REPÚBLICA DE COLOMBIA
SUPERINTENDENCIA DE INDUSTRIA Y COMERCIO

Oficio N° 12903 de 13 de agosto de 2021

Ref. Expediente N° NC2018/0004239

TÍTULO DE LA SOLICITUD: “BANCO DIAGNOSTICO DE PRUEBAS SISTEMA APU DE AERONAVES DE ALA FIJA Y ALA ROTATORIA”

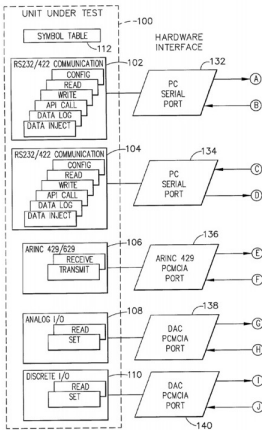
cuenta con un controlador en tiempo real de la operación y monitoreo de los parámetros de cada componente antes, durante y después de la operación.	energía auxiliar de aeronave, que incluye estación clave, unidad de control electrónico (...) el tiempo real de la prueba, la precisión, también mitigue la fuerza de trabajo del personal de operación de prueba (Resumen).	potencia auxiliar (APU) (Resumen). Con mucha frecuencia, estas aplicaciones se configuran para interactuar con una unidad probada en tiempo real, con el fin de explorar, evaluar e implementar una acción correctiva lo antes posible (Párr. 0004).
Una pantalla táctil de interfaz gráfica.	No menciona.	La pantalla de visualización (214) también puede ser sensible al tacto (Párr. 0018). Una pantalla y una interfaz gráfica de usuario (GUI) que responde a los comandos del usuario (Párr. 0009).
Una caja de control análoga de control individual de la operación de encendido, apagado y prueba de válvulas como la de arranque.	La estación clave descrita incluye la computadora de control del programa, la caja de control eléctrico (...) La tubería descrita se conecta con los puertos de purga de la unidad de potencia auxiliar. La cámara de control de fueloil descrita incluye la bomba de aceite de combustión, el grifo de combustible y la válvula reguladora de presión de combustible (...) La unidad de control electrónico descrita está conectada mediante un cable de control eléctrico con caja de control eléctrico, y la unidad de control electrónico descrita gira con el pulso en la unidad de potencia auxiliar (Reiv. 1).	Unidad de control electrónico (ECU) (Resumen). La unidad de control electrónico (ECU) de la APU controla el motor de turbina proporcionando las señales de control necesarias para operar los servos, válvulas y relés del motor. La ECU también monitorea el funcionamiento del motor usando señales de varios sensores montados en el motor (Párr. 0002).

Un enrutador de comunicación y control del banco de pruebas por medio del dispositivo portátil	No menciona el enrutador. La computadora de control de viaje utiliza comunicaciones de bus de dirección/datos (485) para conectarse con la caja de control eléctrico (Párr. 0023).	La interfaz de E/S analógica (108) está conectada a través de un puerto DAC PCMCIA (138) a una interfaz de comunicación de E/S analógica (228) del host de monitoreo (200). La interfaz de E/S discreta (110) está conectada a través de un puerto DAC PCMCIA (140) a una interfaz de E/S discreta o interfaz de comunicación (230) del host de monitorización (200) (Párr. 0017).
Un sistema e interfaz que corresponde al diagrama en bloque del sistema de control, monitoreo, proceso de adquisición de datos, procesamiento y visualización digital del banco de diagnóstico y pruebas de APU.	Una especie de sistema de prueba de la planta de energía auxiliar de la aeronave, como se muestra en la figura 1, incluye una estación clave, una unidad de control electrónico, un tanque de combustible, una bahía de prueba, un sensor de vibración y una unidad de energía auxiliar	FIG. 1A y FIG. 1B ilustran un diagrama de bloques simplificado de una realización del sistema de hardware de la presente invención (Párr. 0011). La pantalla de visualización (214) también puede ser

(...) (Párr. 0023). En la siguiente figura se muestra el diagrama de bloques del banco del sistema. (3) el equipo es simple, fácil de operar, en uso, directamente y se transmite la adquisición de datos por el sensor de la instalación, el equipo es práctico y conveniente, rápido desmontable y la instalación (Párr. 0019).  (Pág. 7 Fig. 1) No menciona la visualización.	sensible al tacto (Párr. 0018). Una pantalla y una interfaz gráfica de usuario (GUI) que responde a los comandos del usuario (Párr. 0009).  FIG. 1A (Pág. 2, Fig. 1A)
--	--	--

(Pág. 7 Fig. 1)

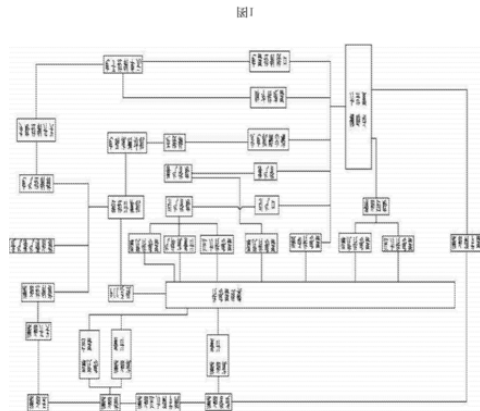
Con respecto a lo anterior se le indica al señor solicitante que el argumento presentado es procedente frente a los documentos D1 y D2. Sin embargo, el nuevo documento D3 menciona en el párrafo 23 que “Una especie de sistema de prueba de la planta de energía auxiliar de la aeronave, como se muestra en la figura 1, incluye una estación clave, una unidad de control electrónico, un tanque de combustible, una bahía de prueba, un sensor de vibración y una unidad de energía auxiliar (...)” Adicionalmente en la figura 1A se puede ver el diagrama de bloques.

De acuerdo con lo divulgado por el documento D3 la característica técnica esencial es anticipada. Adicionalmente se le indica al señor solicitante que se debe tener en cuenta las objeciones relacionadas al Artículo 30 de la decisión 486 que se han realizado en el presente oficio, en este caso específico debido a que no puede haber referencia a los dibujos y/o a la descripción. Es importante aclararle al señor solicitante que el requisito que se afecta en el presente oficio es Nivel inventivo a la luz de lo divulgado por los documentos D3 y D4 como se muestra en el presente oficio.
